OFICIO Nº 195 -2020-ANA-DCERH

Asunto : Opinión favorable al Informe Técnico Sustentatorio para la "Modificación de la ubicación, tamaño de la plataforma, vías de acceso, profundidad y línea de conducción de 59 pozos en el Lote X"

INFORME TÉCNICO N° 111-2020-ANA-DCERH/AEIGA

ASUNTO : Opinión favorable al Informe Técnico Sustentatorio para la
"Modificación de la ubicación, tamaño de la plataforma, vías de
acceso, profundidad y línea de conducción de 59 pozos en el Lote
X", presentado por CNPC Perú S.A.

Figura 1. Corte transversal del cruce de líneas de flujo en quebradas secas con potencial activación

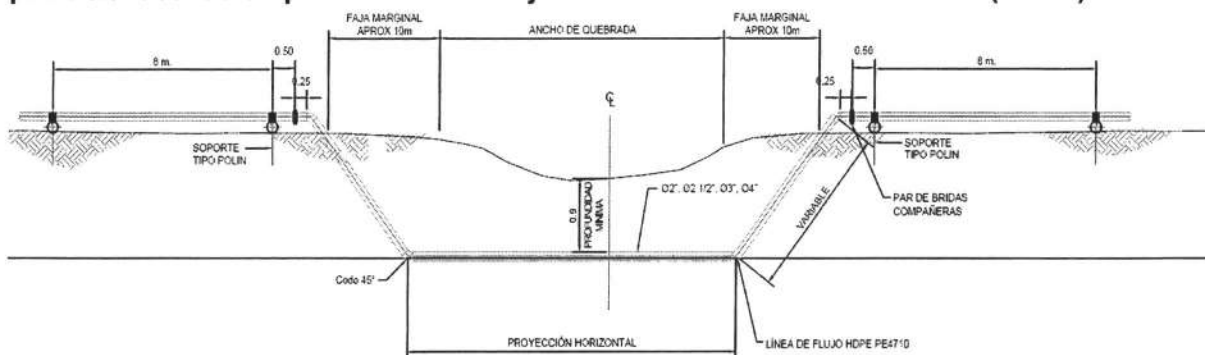
En información complementaria del 12-02-2020, el titular señala que no presentó un plano topográfico a detalle ni el perfil longitudinal debido a que el área del proyecto donde realizará las modificaciones propuestas, se encuentra sobre terreno principalmente llano con poca inclinación, no obstante, para aquellas líneas de conducción que cruzan quebradas, se adjuntan los "Mapas del Cruce de Líneas de Conducción con Quebradas" que toman en cuenta la topografía del Lote X (Mapa 38 del ITS), los mismos que complementan el Mapa 09 del ITS ("Mapa de Líneas de Conducción"), donde se visualizan los trazos de las líneas de conducción que se instalarán desde cada pozo.

Asimismo, señala que, en el Anexo Mapas, presentan los Mapas del Cruce de Líneas de Conducción con Quebradas (por baterías) que incluye el trazo de las líneas de conducción propuestas en el presente ITS, la ubicación de los manifolds relacionados al proyecto, la hidrografía y la topografía del Lote X, donde además se han representado en líneas punteadas de color azul, los cruces de quebrada identificados. Respecto al trazo de las líneas de conducción representadas en el Mapa, señalamos que solo se ha representado los tramos Pozo – Manifold de Campo o Pozo – Manifold de Batería, toda vez que el proyecto no contempla la implementación de líneas de totales (ruta Manifold de Campo - Batería). Asimismo, señalamos que las líneas de conducción irán enterradas a una profundidad de 0.9 m en todos los cruces de quebradas y que en el caso específico de los cruces de los pozos EC 1601 y EC 2095, la línea de flujo irá enterrada desde 10 m antes del inicio y hasta 10 m después del fin de la faja marginal delimitada para la Quebrada Taime en ese tramo del cauce.

Adicionalmente, con relación al diámetro de la línea de conducción señalamos que este sólo se puede definir una vez perforado el pozo y estimada la capacidad de producción del mismo y, que el diámetro seleccionado se mantendrá desde el cabezal del pozo hasta el manifold de campo o batería (el diámetro no es telescópico). Así mismo, se adjunta el Mapa de Cruces carreteros, donde se han identificado 115 cruces de líneas de conducción y caminos, los cuales han sido señalizados y cuyo listado y coordenadas se han incluido en el Mapa. Finalmente, el Anexo 3.5.A se presenta el esquema típico de cruce de caminos y líneas de conducción, donde se observan las profundidades finales de las líneas de conducción en los tramos enterrados; en adición a lo anterior, se adjunta el esquema típico de los cruces de caminos y quebradas identificados.

Figura 5. Corte transversal del cruce de líneas de flujo en quebradas secas menores

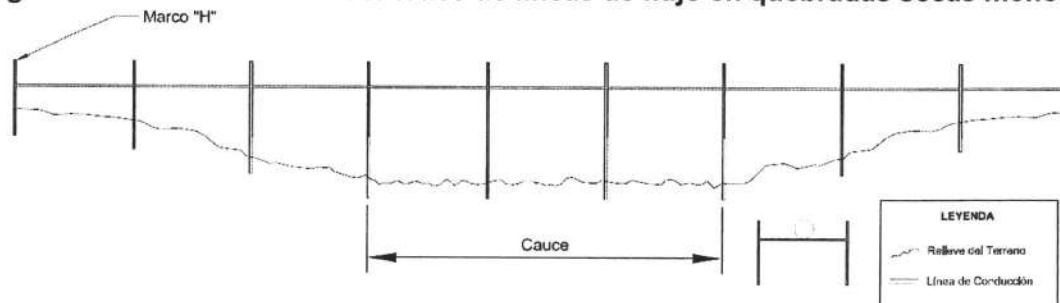
En los demás casos, donde existan cruces entre las líneas de conducción y quebradas secas sin potencial de activación, se emplearán marcos "H" como estructuras de apoyo para el cruce aéreo de las líneas de conducción. La altura de estos marcos "H" será determinada previa al tendido de las líneas de conducción, tomando en cuenta la topografía del cruce y datos históricos de su actividad, de manera que permitan mantener las líneas de conducción a una altura adecuada para el transporte seguro de los hidrocarburos producidos. Asimismo, se aplicarán los lineamientos establecidos en la norma ASME/ANSI B 31.4, donde se describen los procedimientos relacionados a la construcción de ductos en caso de cruces con cuerpos de agua. En el Anexo 3.5.D del presente documento, se muestra el Esquema referencial del Cruce de Líneas de Conducción en Quebradas secas (aéreo).
